Autoridad Nacional
de Licencias Ambientales

AUTORIDAD NACIONAL DE LICENCIAS AMBIENTALES
- ANLA –
RESOLUCIÓN N° **000909**
(13 MAY. 2025)

"Por la cual se decide una solicitud de modificación de Licencia Ambiental y se adoptan otras determinaciones"

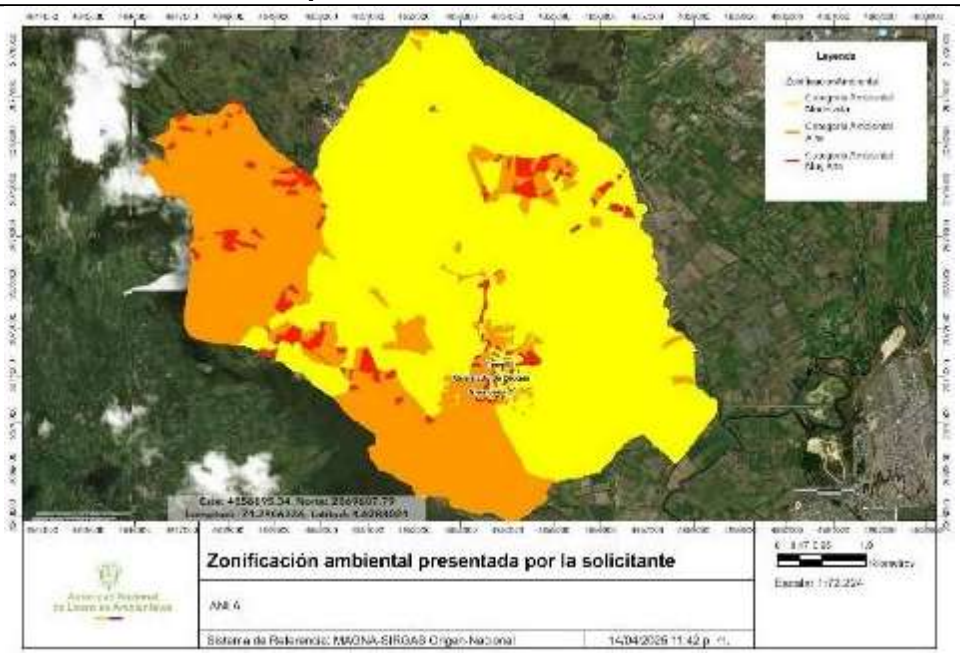
> *"**Requerimiento 25:***
>
> *Ajustar la Zonificación Ambiental, teniendo en cuenta los requerimientos efectuados en la presente reunión, para los capítulos previos del complemento del Estudio de Impacto Ambiental."*

Al respecto, una vez se verificó la información presentada por la Solicitante en el complemento del EIA ajustado, se observó que en términos generales se realizaron los ajustes a los criterios analizados para determinar la zonificación ambiental, los datos utilizados de caracterización ambiental y social y la calificación de los niveles de sensibilidad e importancia, acorde con los cambios en los capítulos previos del complemento del EIA, de tal manera se dio cumplimiento al requerimiento; como resultado, se presentó la siguiente salida gráfica de zonificación ambiental del proyecto:

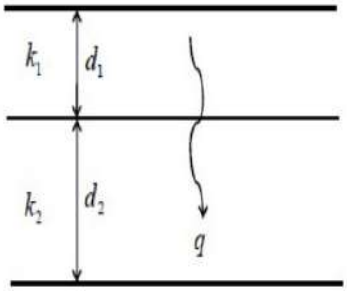
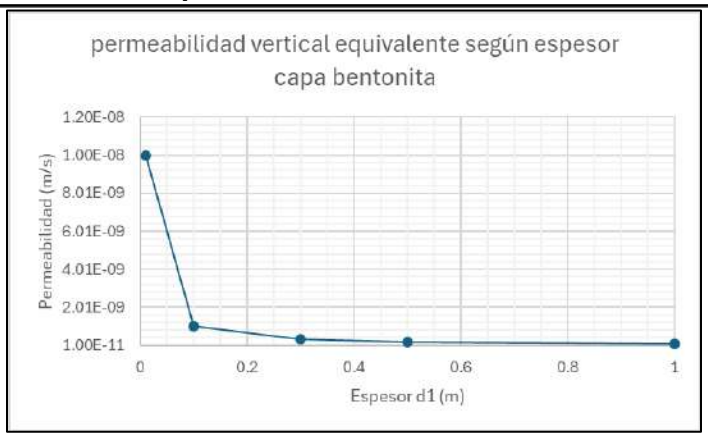
de permeabilidad in situ la correcta conformación de la capa de arcilla propuesta, sin embargo, de acuerdo con lo establecido por el Titulo F del RAS 2000, sección F.6.4.3 el espesor de la capa de arcillas debe ser de mínimo un metro.
Frente a la verificación de eficiencia de la actividad, el Equipo Evaluador Ambiental no pudo determinar la cantidad de ensayos de permeabilidad propuestas para el control de dicha acción, de manera que considera que se deberán efectuar al menos 6 ensayos de permeabilidad, distribuidos de manera regular asegurando la representatividad en toda el área.
*Ante el evento de que el terreno no presente las condiciones de permeabilidad adecuada, la Solicitante propone como acción de protección a la "**Impermeabilización del suelo**" (fondo) con dos métodos.*
El primer método contempla la incorporación de una capa de bentonita en la subrasante del vaso, con un espesor de 1 cm, a una profundidad de 30 cm, y una conductividad hidráulica del material aproximadamente de $1x10^{-11}$ m/s.

Referente a este primer método de impermeabilización se considera que si bien la incorporación de una capa de Bentonita, material de muy baja permeabilidad, es adecuado para lograr dicho objetivo, la propuesta dada por la Solicitante de utilizar un espesor de 1 cm se considera poco viable constructivamente, además de insuficiente en términos de su efectividad para reducir la infiltración del agua, lo que puede comprobarse mediante la aplicación de la Ley de Darcy de la cual se obtiene el coeficiente de permeabilidad equivalente, así:

Donde,
d1: corresponde al espesor capa bentonita
d2: Es el espesor capa de suelo natural, que en este caso se supone como 10 metros para simplificación del modelo
k1: Permeabilidad de capa de bentonita que es igual a 1x10-11m/s
k2: Permeabilidad de capa de suelo que a manera conservadora se tomará un valor de 1.5x10-5 m/s, teniendo en cuenta el valor de permeabilidad más alto obtenido por la prueba de infiltración no. 2 (1.307 m/día)
Obteniendo que, para un espesor de 1 cm de bentonita la permeabilidad vertical equivalente es del orden de 1x10-8 m/s, mientras que para una capa de 10 cm es un orden de magnitud menor, 1x10-9 m/s. Teniendo en cuenta que en la literatura se considera un material prácticamente impermeable a partir de conductividades hidráulicas menores a 1x10-9 m/s[34], se recomienda entonces incluir una capa de bentonita mayor a 10 cm de espesor.

La segunda opción considera la instalación de mantos de GCL (Geosynthetic Clay Liners), los cuales son estructuras preformadas que contienen bentonita de sodio encapsula entre dos geotextiles, uno tejido y otro no tejido.
Referente a este segundo método de impermeabilización el Equipo Evaluador Ambiental considera pertinente la instalación de los mantos propuestos siempre y cuando se cumpla el control de calidad de dicho proceso, incluyendo el cumplimiento de especificaciones técnicas y verificación del correcto procedimiento de empalme y anclajes.
